Kreis Viersen
Amt für Bauen Landschaft und Planung
60/1 – Abteilung Kreisentwicklung
Rathausmarkt 3
41747 Viersen

Ihr Zeichen: 60/1-60.26.29
Schreiben vom 23.01.2022

Die Empfehlungen zu aktiven und passiven Schallschutzmaßnahmen im schalltechnischen Gutachten zum Bebauungsplan 93W "Korschenbroicher Straße/Hülsdonkstraße", Willich der Graner + Partner Ingenieure GmbH vom 30.03.2022 sind zwingend zu beachten.

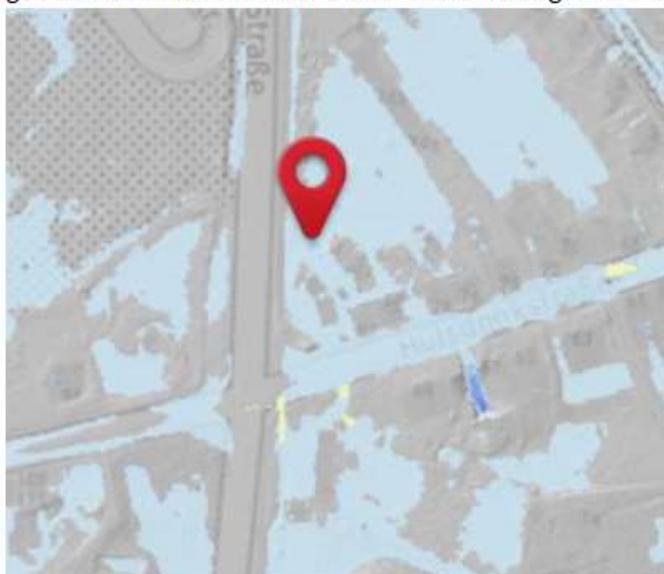
Gemäß der Starkregengefahren (BKG-Karte) kann das Plangebiet bei extremen Ereignissen durch Starkregen betroffen sein. In den textlichen Erläuterungen ist hierzu nicht eingegangen worden.

Im Bereich des Plangebiets kann es bei extremen Starkregeneignissen zu einer lokalen Einstautiefe bis zu 50 cm kommen (s. rote Markierung), aber auch die anderen Bereiche können eine Wassertiefe von ca. 26 cm erreichen. Eine fachliche Auseinandersetzung mit dem BRPH bzw. der BKG-Karte wird unbedingt für erforderlich gehalten.

Es wird empfohlen, durch eine angepasste Bauweise bzw. Ausrüstung die Gebäude vor Starkregen zu sichern. Die potenziell Betroffenen müssen selbst Eigenvorsorge treffen und sich vor Auswirkungen des Starkregens in geeigneter Weise schützen.

Als Vorkehrung gegenüber der Starkregengefahr mit Einstautiefen bis 50 cm beabsichtigt der Vorhabenträger das Gelände im Plangebiet auf 40,25 m ü. NN anzuheben. Die Fertigfußbodenhöhe im Erdgeschoss soll bei 40,27 m ü. NN liegen. Die Straßenhöhen entlang des Grundstücks liegen auf der Hülsdonkstraße bei max. 39,99 m ü. NN und auf der Korschenbroicher Straße bei max. 39,92 m ü. NN.

Das auf dem Grundstück anfallende Wasser soll nicht auf die Straßen geleitet werden, sondern wird an den Straßenkanal über eine zusätzliche Rückhaltung mit Drossel angeschlossen. Vom Landesbetrieb Straßenbau NRW wurde dem Vorhabenträger mitgeteilt, dass der Sachverhalt aus straßenrechtlicher Sicht grundsätzlich positiv bewertet wird. Da durch die geplante topografische Veränderung der Höhenlagen die zukünftige Abflussrichtung nicht eindeutig vorhergesagt werden kann, behält sich der Landesbetrieb Straßenbau NRW einen Auflagenvorbehalt vor.
